改善箇所説明図

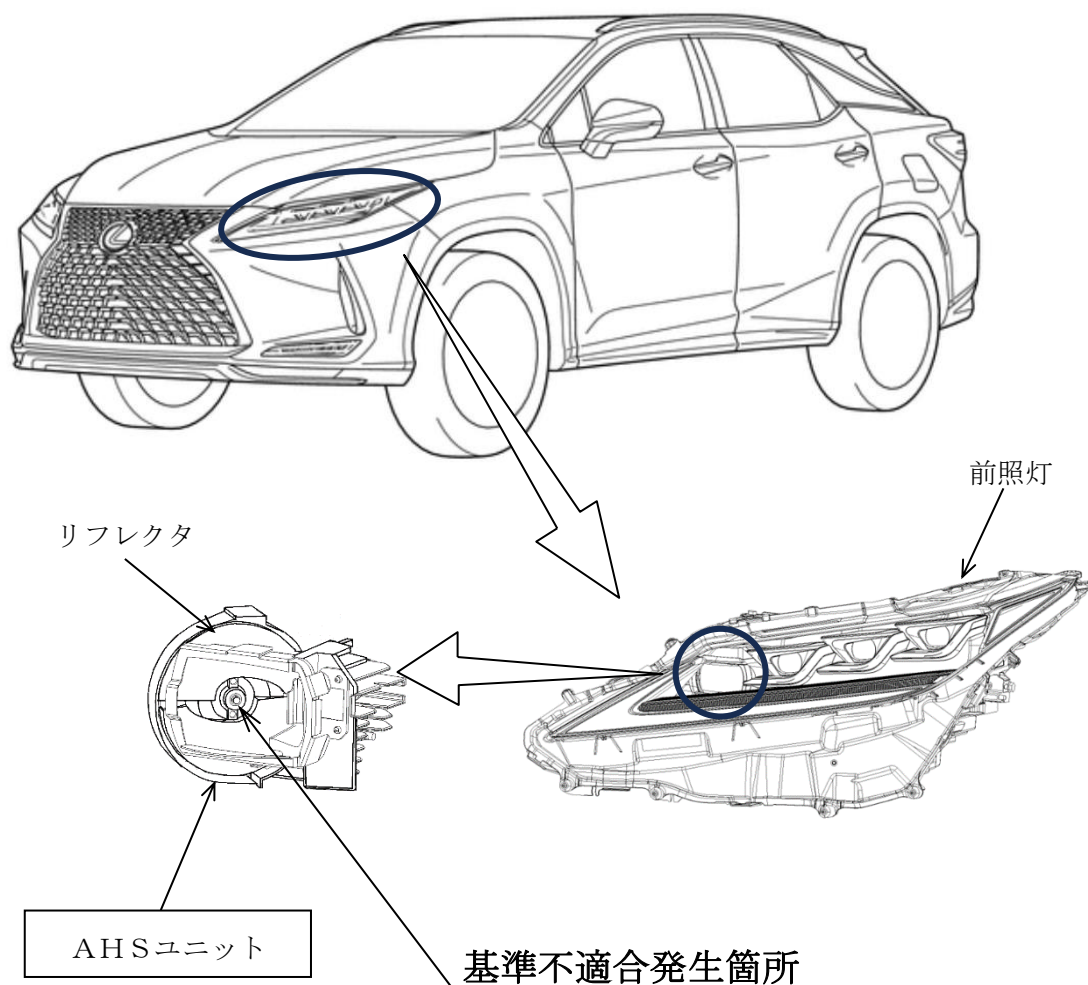
運転支援装置のAHS[※]において、配光を制御するAHSユニットのリフレクタ取付部の強度検討が不十分だったため、加工油が付着した状態での高温環境下で長時間使用すると亀裂が生じることがある。そのため、亀裂が進行して破損し、警告メッセージが表示され、走行用前照灯が点灯しなくなるおそれがある。

使用者に当該不具合について周知し、警告メッセージが表示された場合は、左右前照灯の製造番号を点検し、該当する場合はAHSユニットを対策品と交換する。なお、交換用部品の準備に時間を要することから、部品の準備ができ次第、使用者に改めて案内し対策品に交換する。

識別：改善済車両には車台番号のハイフン後6桁目の上に黄色ペイントを塗布する。
